OGGETTO: [ID_VIP: 5419] Progetto di un impianto per la produzione di energia da fonte eolica denominato "Parco eolico Tuscania", sito nel Comune di Tuscania (VT) e relative opere di connessione nei comuni di Tuscania (VT) e Arlena di Castro (VT)

Procedura di Valutazione di Impatto Ambientale ai sensi dell'art. 23 del D.Lgs. 152/2006.

CONTRODEDUZIONI ALLE OSSERVAZIONI PROT. M_AMTE.UDCM.REGISTRO UFFICIALE.I.0017758.02-10-2020

Ulteriori Punti di ripresa fotografici per fotomontaggi Da San Pietro ed aree limitrofe

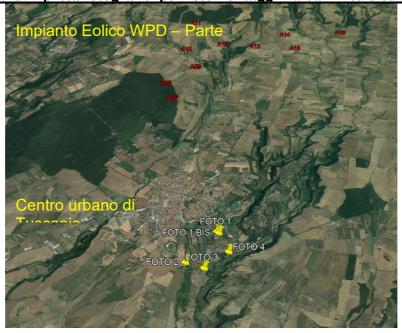
Rispetto a quanto osservato, soprattutto in merito ai fotomontaggi prodotti dalle associazioni scriventi, si osserva come gli stessi non siano suffragati da alcuno studio di dettaglio, e inesatti nelle proporzioni e ubicazione delle turbine, dando un' idea alterata e altamente negativa del reale stato percettivo delle opere rispetto al contesto paesaggistico.

La pubblicazione di queste ricostruzioni fotografiche, anche se palesemente artificiose, come facilmente emerso dalla verifica che si riporta a seguire, inducono strumentalmente una errata percezione dell'inserimento del parco eolico nel paesaggio; essendo tale inserimento, in realtà, il frutto di un'accurata analisi percettiva, e di una conseguente analisi di visibilità degli aerogeneratori (cfr. elaborato di progetto GE.TSC01.PD.9.1.1 Relazione Paesaggistica).

Da quanto desumibile dai foto-inserimenti riportati in progetto (cfr. elaborato di progetto GE.TSC01.PD.9.1.2) e da quanto desumibile negli ulteriori foto-inserimenti riportati a seguire, in particolare dalla Basilica di San Pietro, si osserva che:

Dalla grande e media distanza, gli aerogeneratori sono sempre compresi nello skyline dei principali rilievi o hanno come sfondo i versanti coperti da vegetazione; le torri non eccedono mai il profilo e in generale la chiarezza geografica del contesto e le condizioni
